**Forum mondial de l'harmonisation
des Règlements concernant les véhicules**

Règlement n° 44 (Dispositifs de retenue pour enfants)

Proposition de complément au Règlement n° 44 (Dispositifs de retenue pour enfants)

Communication de l'expert des Pays-Bas*

Figures représentant l’enfant attaché

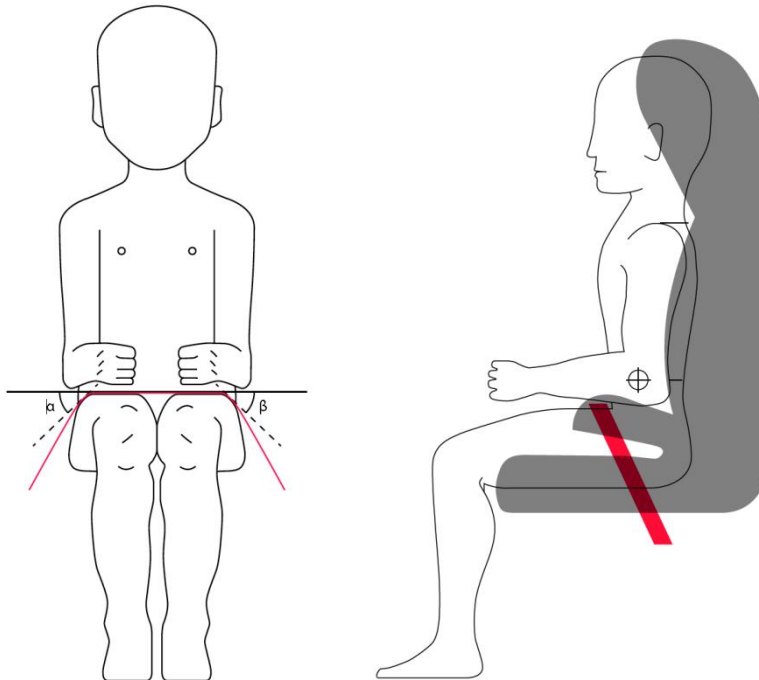
- « 6.2.2 En ce qui concerne les groupes I, II et III, tous les dispositifs de retenue comprenant une “sangle sous-abdominale” doivent maintenir celle-ci en position **de façon symétrique** de telle sorte que les forces transmises par cette sangle soient supportées par le bassin. **La “sangle sous-abdominale” doit être en contact avec les cuisses gauche et droite du mannequin en position assise et attaché dans le dispositif de retenue. L’angle entre la tangente selon laquelle la ceinture touche les cuisses et l’horizontale doit être supérieur à [10°].** L’ensemble ne doit pas soumettre à des forces excessives les parties vulnérables du corps de l’enfant (abdomen, entrejambe, etc.).
